**URGENT – Notification de sécurité produit**  
**Notice corrective de matériel médical**

**Fixation supplémentaire (attache) pour les haut-parleurs de plafond du système d'IRM**

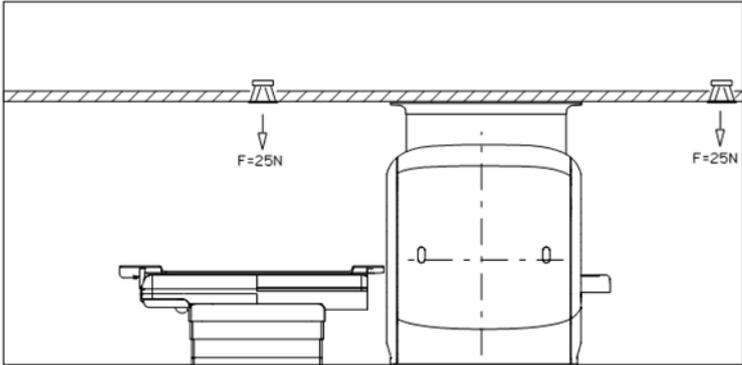
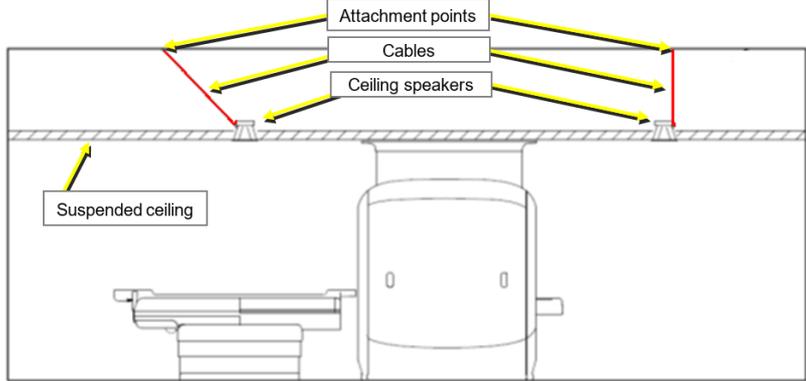
<b>Systèmes concernés</b>	Systèmes Intera, Omniva, Enterprise, Achieva, Achieva XR, Achieva Conversion, Panorama HFO, Ingenia, SmartPath to dStream, Multiva, Prodiva, MR-OR, MR-RT, MR-Linac, MR-Marlin.
<b>Description du problème</b>	<p>Les systèmes d'IRM Philips sont équipés de deux haut-parleurs de plafond, positionnés à l'avant et/ou à l'arrière du système. Ces haut-parleurs permettent la communication entre l'opérateur dans la salle d'examen et le patient, et peuvent diffuser de la musique stéréo ou des sons Ambient Experience. Dans la plupart des cas, ces haut-parleurs sont fixés dans le plafond suspendu de la salle d'examen IRM, conformément aux instructions de maintenance de Philips. Le document Planning Reference Data (Données de référence de planification) de Philips stipule que le plafond suspendu doit être suffisamment solide pour supporter des haut-parleurs de 25 N.</p> <p>Toutefois, dans de très rares cas, pendant la durée de vie du système d'IRM et en raison d'influences extérieures (entretien des structures hospitalières, fuite d'eau, détérioration de la fixation des haut-parleurs), le ou les haut-parleur(s) pourrai(en)t tomber du plafond et être entraîné(s) par le champ magnétique vers le système d'IRM.</p>

<b>Risques liés au problème</b>	<p>Si le haut-parleur de plafond (ou la dalle du plafond supportant le haut-parleur) tombe, il (ou elle) sera entraîné(e) par le champ magnétique vers le système d'IRM. Ceci est susceptible de :</p> <ul style="list-style-type: none"> <li>- Blessé gravement un patient, un opérateur ou d'autres personnes se trouvant dans la salle d'examen</li> <li>- Endommager le système d'IRM, par ex., les capots</li> </ul> <p>La gravité de cet événement dépend de l'endroit où tombe le haut-parleur de plafond (ou la dalle), de la façon dont il (ou elle) tombe et de la collision ou non avec une personne ou le système IRM .</p>
<b>Identification des systèmes concernés</b>	<p>Tous les systèmes d'IRM répertoriés ci-dessus ont été livrés avec deux haut-parleurs Philips. Le client peut vérifier visuellement si ces haut-parleurs de plafond sont fixés au plafond.</p> <p>Remarque : chez certains clients, les haut-parleurs de plafond sont fixés au mur avec un boîtier de fixation mural, qui ne présente pas de risques similaires. Par conséquent, les haut-parleurs fixés au mur ne sont pas concernés par cette notification.</p>

<p><b>Action à mettre en œuvre par le Client Utilisateur</b></p>	<p>Nous recommandons au client d'effectuer les vérifications/actions suivantes :</p> <ul style="list-style-type: none"> <li>- Vérifier si les haut-parleurs sont fixés au plafond.</li> <li>- Rechercher visuellement des signes de détérioration des fixations : p. ex., fuite d'eau, changement de couleur des dalles du plafond, dalles mal positionnées.</li> <li>- En cas de suspicion d'une fixation insuffisante, ne pas corriger la fixation soi-même, mais contacter immédiatement le support technique/l'ingénieur commercial Philips local.</li> </ul> 
<p><b>Actions menées par Philips France Commercial</b></p>	<p>Une fixation supplémentaire sera installée via la FCO 78100484. Ce raccord de sécurité mécanique "non magnétique" sera fixé au(x) haut-parleur(s) de plafond et ancré à un point de fixation externe, par ex. le plafond, les barres du plafond suspendu, etc.</p>  <p>La FCO 78100484 sera mise en œuvre gratuitement et la durée d'interruption requise est de 0,5 heure. Veuillez contacter votre ingénieur commercial Philips pour en savoir plus.</p>
